Clarificarea nr. 2 la documentatia de atribuire

PROIECTARE SI EXECUTIE "Autostrada Sibiu – Fagaras, Tronsonul 2: km 14+253 – 34+175, Avrig-Marsa (DJ105G) – Arpasu de Jos (DN1)"

Numar de referinta: 16054368/2022/3325/S/10

CLAUZA 16 - Responsabilități și Asigurări		
16.2.(b) 1.	Limite de acoperire a asigurării pentru daune aduse terților	**10% din Pretul Contractului** va fi limita minima a asigurarii profesionale de proiectare, si **2.000.000 Lei per accident**, cu numar nelimitat de cazuri

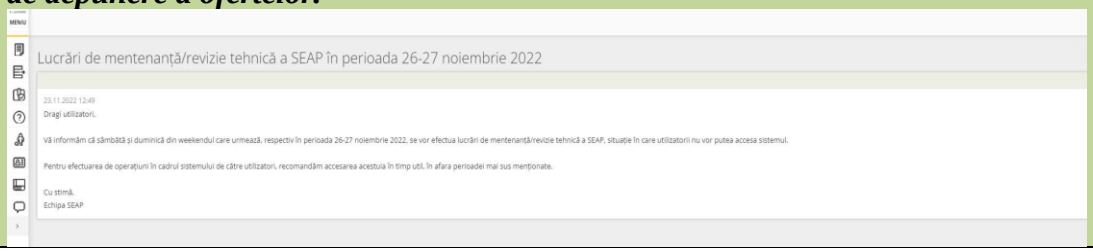
Intrebare 17	***Cu referire la documentele de licitatie Acord contractual P&Ex Sibiu Fagaras, CLAUZA 16 - Responsabilități și Asigurări,*** ***În ceea ce privește discuțiile noastre cu brokerii de asigurări, am fost informați că limita poliței de asigurare pentru design profesional (până la %10 din prețul contractului) pare să nu fie disponibilă comercial în cadrul pieței de asigurări. Vă rugăm să eliminați clauza contractuală aferentă sau să reduceți cerința limită în funcție de disponibilitatea pieței de asigurări.***
Raspuns 17	Autoritatea contractanta mentioneaza faptul ca se afla in imposibilitatea eliminarii Sub-clauzei 16.2 (b) 1., intrucat aceasta este prevazuta de H.G. nr. 1/2018, cu

modificarile si completarile ulterioare, nefacand obiectul modificarii prin Conditiile speciale de contract. In ceea ce priveste cuantumul asigurarii pentru daune aduse tertilor, precizam ca acesta a fost stabilit in cadrul Acordului contractual, prin raportare la valoarea estimata a contractului de lucrari, complexitatea si importanta acestuia. In conformitate cu prevederile Sub-Clauzei 16.2 (b)1. din Conditiile Generale de Contract, legiuitorul a prevazut dreptul autoritatilor contractante de a stabili limitele de acoperire la nivelul Acordului Contractual: *„cu exceptia cazului in care este prevazut altfel in Acordul Contractual, [...]”.* Avand in vedere cele de mai sus, Autoritatea contractanta mentine prevederile Art. 5.1 - Sub-Clauza 16.2 (b)1. din Acordul Contractual.
Intrebare 18	***Pentru forajele F3, F5 si F8 ce au fost executate pentru gropile de imprumut, coordonatele Latidutine si Longitudine prezentate in Documentul ”Studiu Geotehnic -Partea a III a - revizia 2” in Tabel pag 5 sunt diferite de coordonatele prezentate in Fisele Forajelor si Fisele Topografice aferente celor 3 foraje respectiv pag 48, 52, 58. Va rugam sa clarificati care sunt coordonatele Latitudine si Longitudine corecte pentru cele 3 foraje***
